Informationsvorlage	Datum: 28.01.2020	
Federführendes Amt: Amt für Stadtentwicklung, Stadtplanung und Wirtschaft	fed. Senator/-in: OB, Claus Ruhe Madsen	
Beteiligte Ämter: Amt für Kultur, Denkmalpflege und Museen Amt für Stadtgrün, Naturschutz u. Landschaftspflege	bet. Senator/-in: bet. Senator/-in:	
Uecker-Kasten Bebauung im Schwanenteichpark		
Beratungsfolge:		
Datum	Gremium	Zuständigkeit
14.04.2020	Ortsbeirat Reutershagen (8)	Kenntnisnahme
16.04.2020	Kulturausschuss	Kenntnisnahme
06.05.2020	Bürgerschaft	Kenntnisnahme

Schwanenteich /Kunsthalle „Ueckerkasten“

TOP 4 Schwanenteich/Kunsthalle „Ueckerkasten“

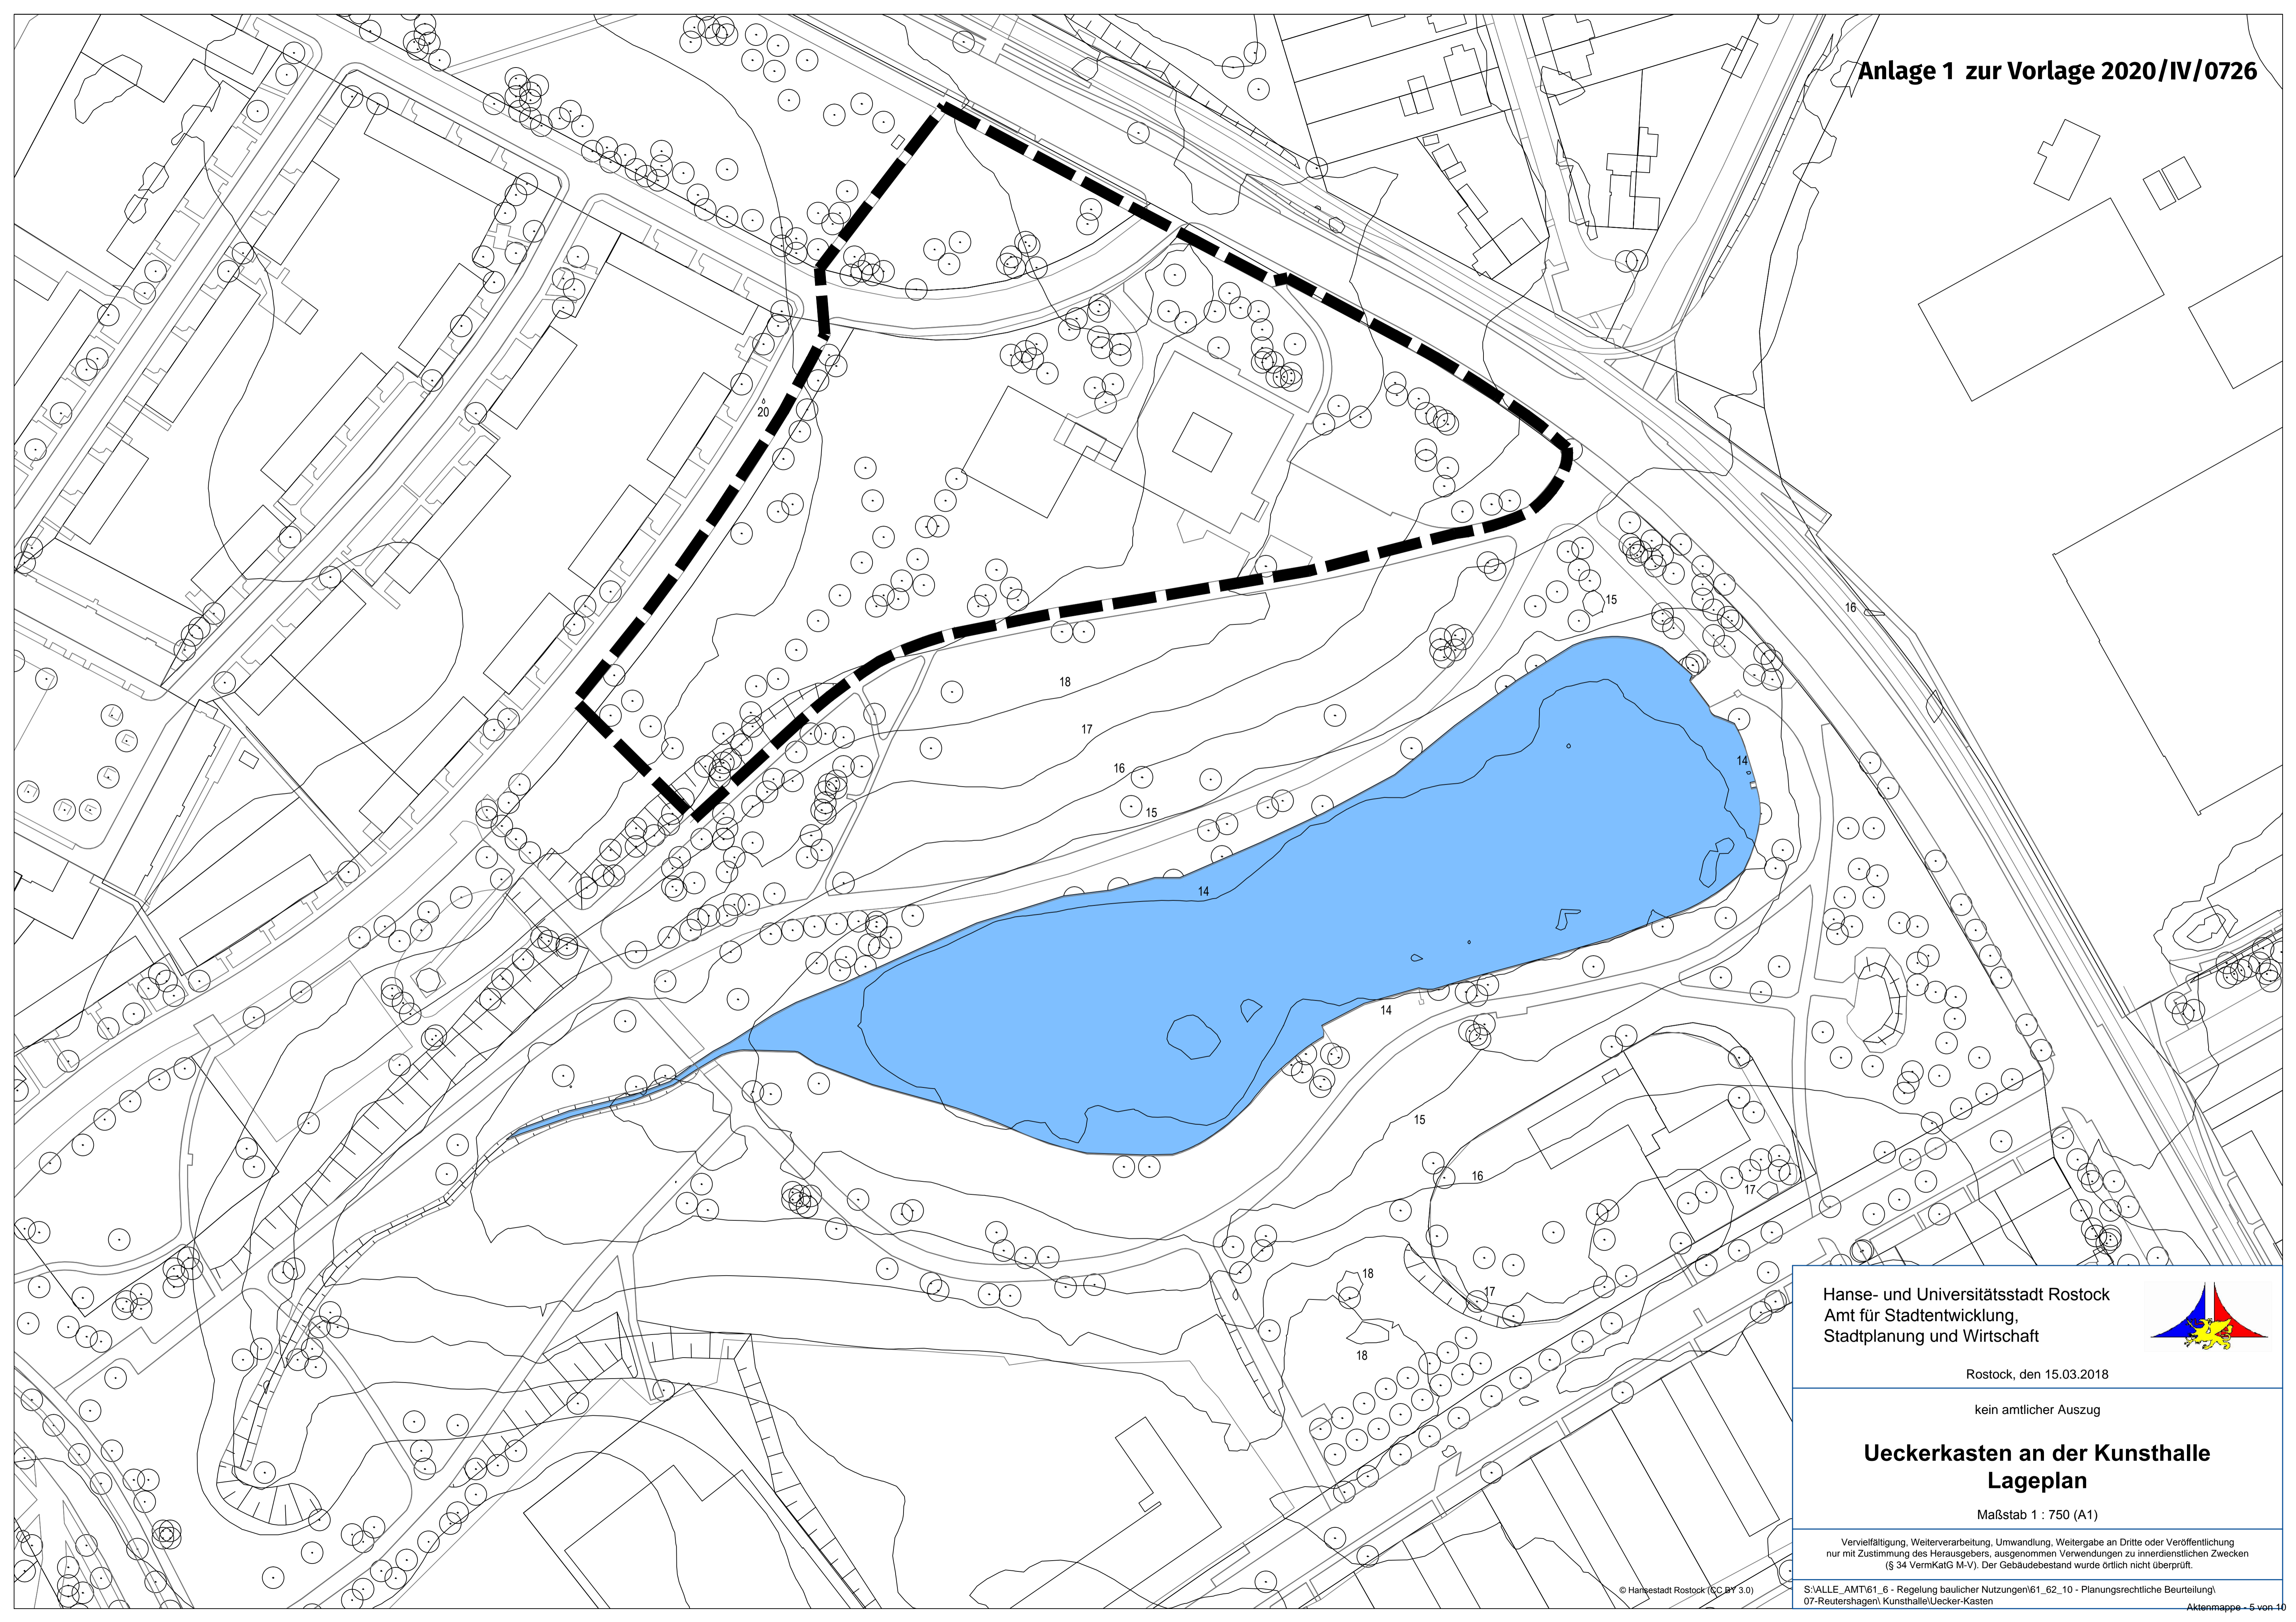
Abweichend von der empfohlenen Rangfolge des Gremiums aus der Mehrfachbeauftragung formuliert das Fachamt als Vorzugsstandort vor einer unterirdischen Variante einen Solitärbau an der Linzer Straße.

In Bezug auf eine unterirdische Variante muss festgestellt werden, dass in den vorliegenden Darstellungen und Untersuchungen die baulichen Auswirkungen für erforderliche Rettungswege sowie Treppen- und Lüftungsanlagen bei der unterirdischen Lösung nicht oder nur unzureichend thematisiert und dargestellt wurden. Da diese unmittelbar vor der Hauptfassade der Kunsthalle erforderlich werden, sind diese Darstellungen und Untersuchungen jedoch entscheidend, um eine Beeinträchtigung des Denkmals zu beurteilen und auszuschließen. Wie in der Aufgabenstellung festgeschrieben sind die Hauptwegebeziehungen und die Hauptsichtachsen von und zur Kunsthalle frei zu halten und nicht zu beeinträchtigen.

Nach Rücksprache mit dem Landesamt kann bis zur Klärung dieser Details eine denkmalpflegerische Zustimmung für eine unterirdische Lösung nicht in Aussicht gestellt werden.

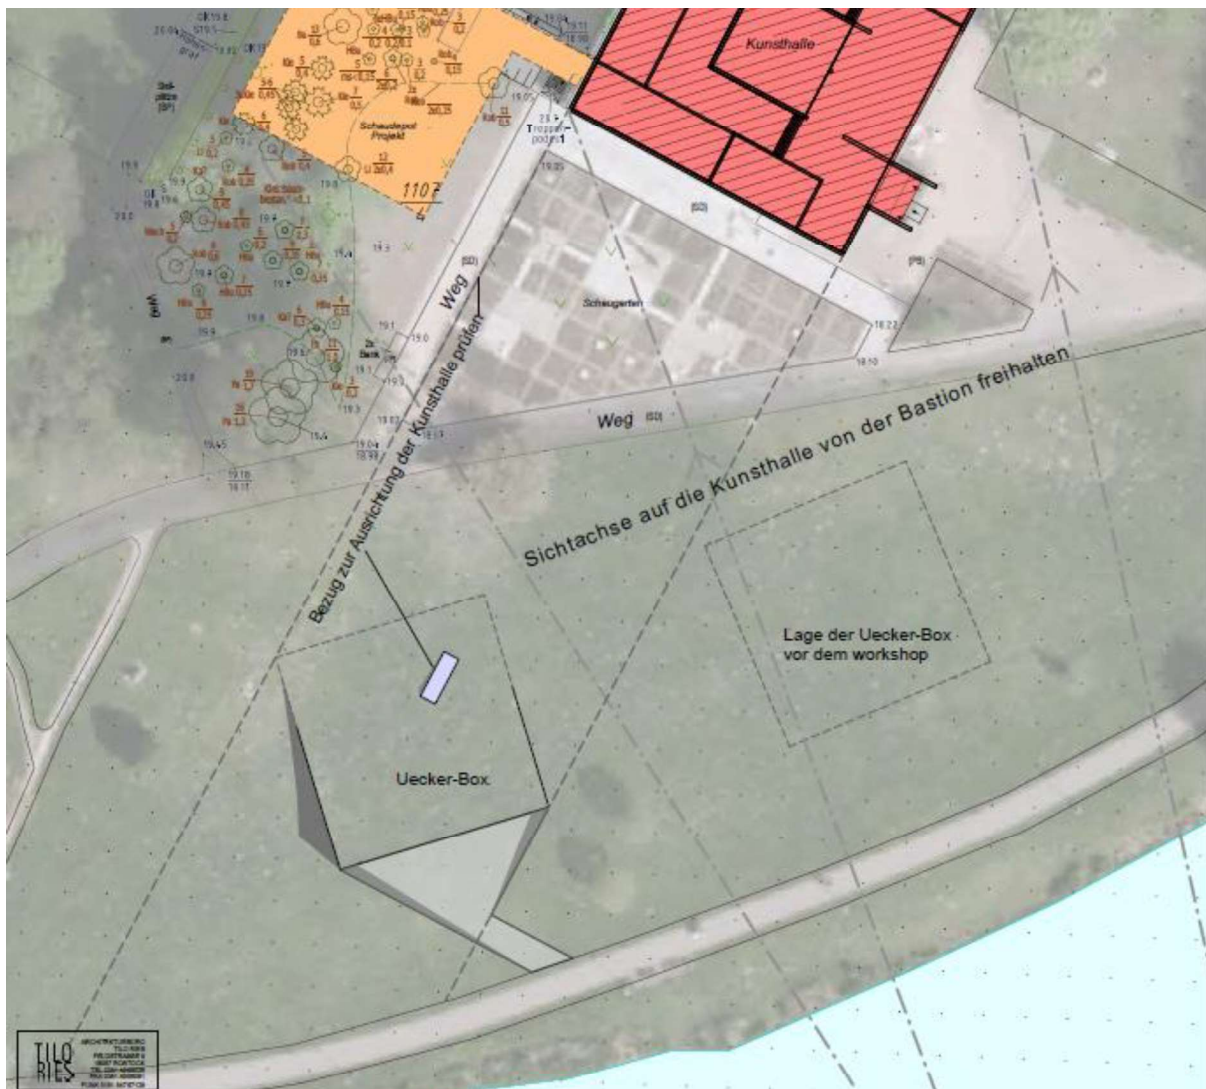
Herr Petersen ist der Meinung, dass der jetzige Standort des „Ueckerkastens“ zu weit entfernt von der Kunsthalle sei und der Kasten sich außerdem von ihr abwendet anstatt auf sie zu reagieren. Herr Neumann erwidert, dass der Standortnachteil der Kunsthalle, nicht in der direkten Innenstadt zu sein, sich jetzt zum Vorteil gemacht werden könne. Dem Denkmal Kunsthalle nochmal ein Bauwerk entgegengesetzten empfindet er als nicht sinnhaft.

Frau Osterwold erklärt, dass es eine große Bereicherung sei, die Ausstellung Ueckers für Rostock gewinnen zu können. Ein spezieller Raum dafür ist toll und ein Workshop mit Beteiligung der verschiedenen Ämter sehr gut um Rahmenbedingungen, Wünsche etc. zu sammeln. Sie äußert allerdings Zweifel an der Verortung des Raumes in der Wiese. Kann es gelingen, dass der Raum wirklich integraler Bestandteil der Parkanlage wird? Weiterhin fragt sie sich, ob es eine gute bauliche Lösung für die Absturzsicherung gibt und die Parkanlage gewahrt bleibt. Frau Loidl-Reisch ergänzt, dass ein Geländer dem Entwurf entgegenarbeitet. Um mit einer Vertiefung als Geländer zu arbeiten würde die Höhe der Schicht über dem Kasten wahrscheinlich nicht ausreichen. Neben dem Gebäude wäre eine Drainagierung notwendig. Sie spricht weitere Probleme an, die vermutlich auftreten würden und bedacht werden müssen. Da das Dach ein besonderer Anziehungspunkt sein wird und eine Intensivbegrünung vorgesehen ist, wird es zu Trittschall durch die Besucher auf der Rasenfläche des Daches kommen. Genau so wird es wahrscheinlich zu schrägen Trampelpfaden neben dem Gebäude von oben nach unten kommen. Vorhersehbar ist auch ein Trampelpfad von der Kunsthalle zum „Ueckerkasten“, welcher die Wiese dann teilen wird. Eine wassergebundene Wegedecke ist aufgrund des Gefälles schwierig. Sie fragt, ob es Rampen geben wird? Sie betont, dass diese vielen kniffligen Detailfragen unglaublich wichtig für das Vorhaben sind.

Frau Loidl-Reisch stellt weitere Fragen: Wird der Kasten gedämmt? Wird er geheizt? Wie soll er isoliert werden? Sind WC's vorgesehen?

Sie fasst zusammen: Die lichte Höhe des Ausstellungsraums soll im Inneren 3,50-4,00 m betragen, oben drauf ist eine Schicht von 80 cm geplant. Um eine Attikalösung ausführen zu können, werden mindestens 5 m benötigt. Der Park wird sich grundsätzlich ändern. Um ein möglichst harmonisches Einfügen im Park zu gewährleisten, kommen nicht viele Standorte in Frage.

Herr Petersen drückt seine Zweifel aus. Herr Uecker ist eine starke Persönlichkeit und er versteht das man das Bauvorhaben nicht gefährden möchte, jedoch sollten Varianten, besonders für den Standort, genau abgewogen werden. Er schlägt die Ausschreibung eines Wettbewerbs vor. Eine gute Vorarbeit dafür sei durch den Workshop geleistet. Dabei sollte Herr Uecker Teil der Jury sein, da er sich mit dem Bau identifizieren muss.

Herr Petersen erklärt, dass es in der Konsequenz des Bauvorhabens sowieso einen Bebauungsplan geben muss. Dieses Verfahren benötigt eine gewisse Zeit, parallel könnte der Wettbewerb ablaufen. Es sind viele Fragen offen und noch zu klären. Soll der Kasten Quadratisch sein? Gibt es Einschneidungen? Wie genau sieht die Erschließung aus? Ein Wettbewerb kann Antworten auf die Fragen geben.

In dem im Frühjahr durchgeführten „Workshop aller Planungsbeteiligten“ wurden die Rahmenbedingungen und Aufgabenstellung für den Bau eines „Uecker-Kastens“ sehr gut aufbereitet. Auf dieser Grundlage sollte das Planungsverfahren als konkurrierender Entwurfs-Workshop mit mehreren Architekten in Verbindung mit Landschaftsarchitekten fortgeführt werden. Eine geeignete unabhängige qualifizierte Jury unter Einbeziehung des Künstlers Günther Uecker sollte diesen Workshop begleiten.

Ziel des konkurrierenden Verfahrens ist es, für die herausragende Planungsaufgabe im denkmalgeschütztem Park in unmittelbarer Nähe zur denkmalgeschützten Kunsthalle grundsätzlich unterschiedliche Entwurfsvarianten für den geeignetsten Standort und für eine angemessene Architektur für die Ausstellungsexponate „Der geschundene Mensch“ zu erhalten.
